Mission régionale d'autorité environnementale
ÎLE-DE-FRANCE

**Avis délibéré sur
la nécessité d'actualiser l'étude d'impact du projet
d'aménagement de la ZAC Paul Hochart à L'Haÿ-les-Roses
(94)**

N° AAPJIF-2022-004
en date du 07/07/2022

Figure 4: Insertion paysagère du lot 5 (source : note de saisine page 10)

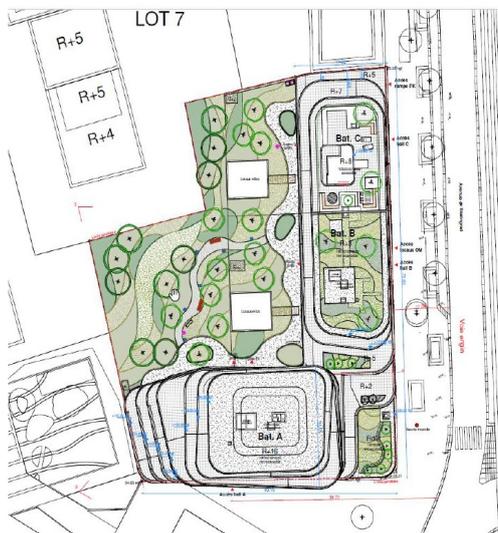
La MRAe constate que l'analyse paysagère recommandée en 2020 n'a pas été réalisée. Des visuels prévisionnels de bâtiments du lot 5 sont présentés dans la note de saisine adressée à la MRAe, l'un d'eux est repris en figure 4 du présent document. Mais ces visuels se limitent à un seul point de vue et ne permettent pas d'évaluer l'insertion des bâtiments au sein de la ZAC et des quartiers environnants. L'analyse des effets de la hauteur de la tour en R+16 sur les bâtiments avoisinants n'a pas été produite.
